**Электромонтажное управление
ЭМУ УП «МИНСКМЕТРОСТРОЙ»**

О необходимости внесения изменений в проектно-сметную документацию

По результатам внесенной 12.09.2025 г. записи в журнал авторского надзора №36-АН/23 том 2 на объекте «Жилая многоквартирная застройка в районе ул. Притыцкого-ул. Дунина-Марцинкевича в г. Минске. 2 очередь строительства» просим выдать в установленном порядке к производству работ проектно-сметную документацию.

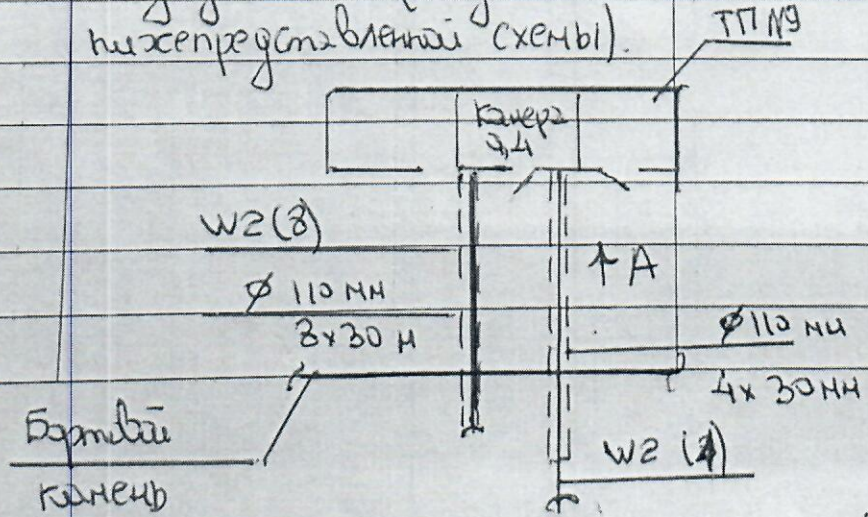
Дата	Выявленные отступления от проектной документации, нарушения требований ТНПА при производстве строительно-монтажных работ	от проектной документации, нарушений требований ТНПА и сроки их выполнения	запись произвел (фамилия, инициалы)
12.09.2025	<p>Выполнен осмотр скантрированной ТП №9 по 2/п и выполненных работ по прокладке кабеля 34 к ТП. Установлено, что фактическое расположение отверстий в корпусе ТП не позволяет выполнить ввод 12 труб и кабеля в его верхнюю часть из 16 отверстий в ТП. (не обеспечено нормативное удаление кабеля от уровня благоустройства)</p> <p>Необходимо выполнить демонтаж бортового камня и тротуарной плитки в границах ТП №9 (с составлением дефектного акта). Прокладку кабеля (ввод в ТП) выполнить согласно нижепредставленной схеме.</p>	ТП №9	Трущев М.И. <i>[Signature]</i>

Ввод кабеля в здание ТП осуществлять в нижние два ряда отверстий в корпусе ТП.

Дата	Выявленные отступления от проектной документации, нарушения требований ТНПА при производстве строительно-монтажных работ	Указания об устранении выявленных отступлений от проектной документации, нарушений требований ТНПА и сроки их выполнения
		<p>Указания об устранении выявленных отступлений от проектной документации, нарушений требований ТНПА и сроки их выполнения</p> <p>Трех (трех) трюс вместо 4-х ниж каруса Зарядки</p> <p>ниж каруса ТТ</p> <p>4 трюс</p> <p>согласно разделу ЭП Завести в кабельный ряд для резерва WZ(4)</p>
	<p>3-х (трех) трюс согласно разделу ЭП завести в 2-х кабельных рядах отверстий</p>	
	<p>* Выполнить в виде 3-х (трех) трюс согласно раздела ЭП для резерва.</p>
